內政部 函

發文字號：內授國建管字第1130808560號

主旨：修正建築技術規則建築設計施工編第42條補充圖例圖42-

(1) 及圖42-(2)，請查照轉行。

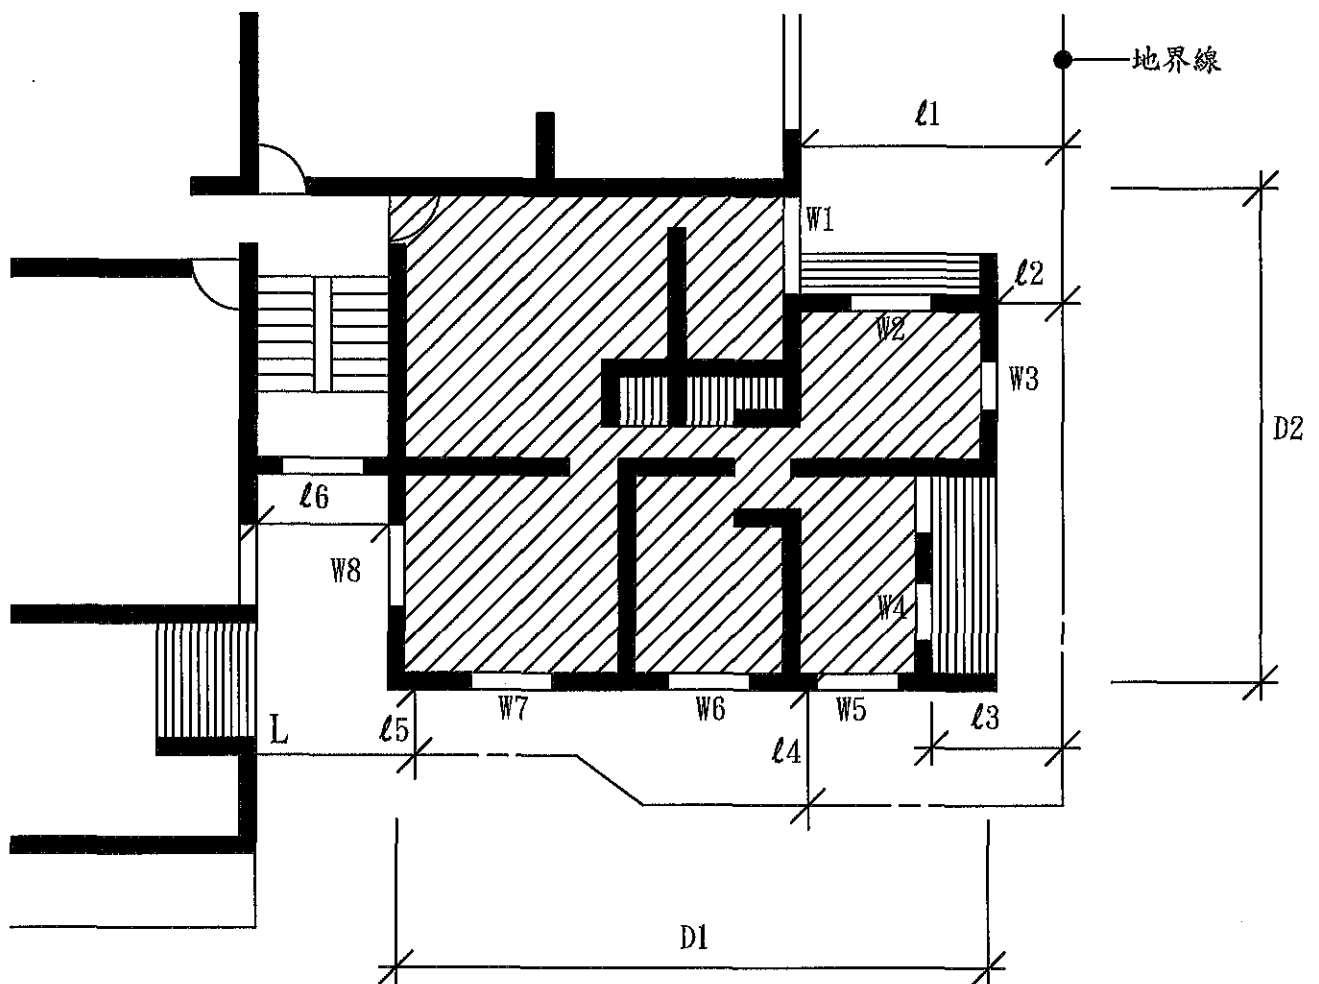
(一)圖42-(1)文字說明3「……地板面以上50cm範圍內不得
計入……不包括本編第1條第16款所稱之樓梯走廊浴廁等
非居室部分……」修正為「……地板面以上75cm範圍內
不得計入……不包括本編第1條第19款所稱之樓梯走廊浴
廁等非居室部分……」。

- ①則 W_3, W_7, W_8 ，為無效之採光開口，其面積不得計入採光面積。
- ②設陽臺均小於 2m 寬度，除 W_1 臨接陽臺之部分，其有效採光面積應按 0.7 計算外，其餘均為有效採光開口。
- ③若 W_1, W_2, W_4, W_5, W_6 之有效採光面積之和(地板面以上 75cm 範圍內不得計入)為 Σa ，居室樓地板面積即圖中斜線部分(不包括本編第1條第19款所稱之樓梯走廊浴廁等非居室部分)為 F_A ，則 $\Sigma a \geq F_A/8$ 。
- ④有效採光距離之保持係以建築物外牆為準，故居室樓地板內仍可隔間。
- ⑤住宅區建築物，深度超過 10m 者，至少應有一面(背面或側面)在有效採光範圍內，其他各面雖不在有效採光內，如符合45條水平距離(即 1m)者，仍可開窗，惟不得計入有效採光面積，如本圖例，若 D_1 及 $D_2 > 10\text{m}$ 時，至少應有一面之外牆在有效採光範圍內；若其右側外牆為有效採光，此時應調整設計平面，使 l_2 之值符合有效採光之規定。
- ⑥住宅區之建築物深度在 10m 以內時，不檢討各面之採光距離，各層背面及側面如有開窗時，亦不予限制採光距離，惟前述各立面開口採光面積總計仍須符合第41條規定。

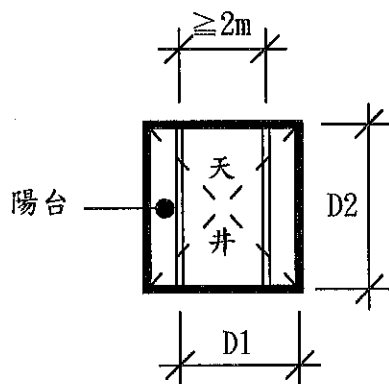
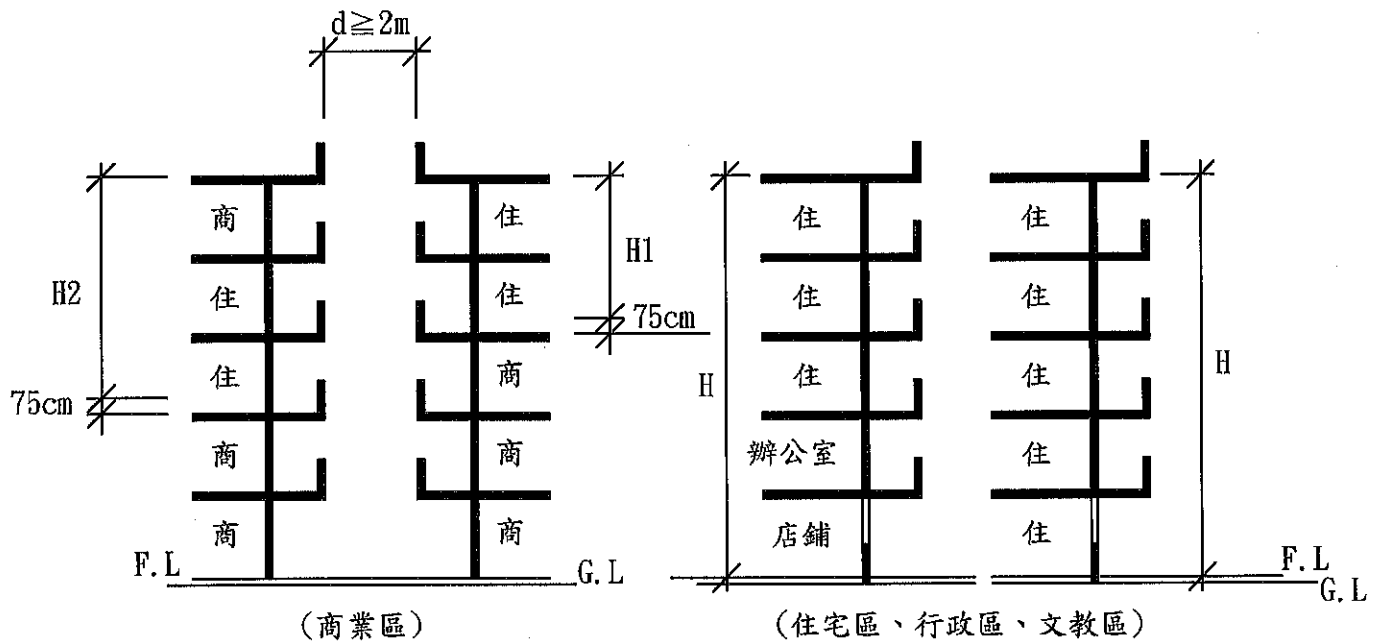
(二)圖42-(2)文字說明3「……符合本編第1條第7款之屋頂
突出物不予計入外牆高度。」修正為「……符合本編第1
條第9款之屋頂突出物不予計入外牆高度。」另因窗臺高

度係依同編第45條及該條圖例檢討，本圖例有關窗臺文字及尺寸標示予以刪除。

- ① 建築物外牆依規定留有採光用窗或開口時，其同一基地內之他棟建築物或同棟建築物之對面部分(如天井)之有效採光距離 D ，係指面對之外牆間之水平淨距離。
- ② 天井部分各向之 D/H 值均應分別核算(即圖中 D_1 ， D_2 與 H 之比值)。
- ③ 依前條第三款之規定，位於地板面75cm範圍內之窗或開口面積不得計入有效採光面積內，故本條關於高度(H)之計算應由地板面75cm之高度起算計至建築物外牆最高部分之垂直高度，符合本編第1條第9款之屋頂突出物不予計入外牆高度。
- ④ 門窗開向陽台時如圖42-(1)第②點說明規定計算，若相正對之兩面均設有陽台時，其有效採光僅扣減一面之陽台，即水平淨距離(D)，應自任一面之外牆面計至對面陽台之外緣如圖中 D_1 。
- ⑤ 商業區建築物水平間距達5m以上，其他使用分區水平間距離6m以上者(空地、道路及永久性空地寬度之和)免再增加。
- ⑥ 住宅區建築物，不因部分樓層設置辦公室或店鋪而減少其採光高度。
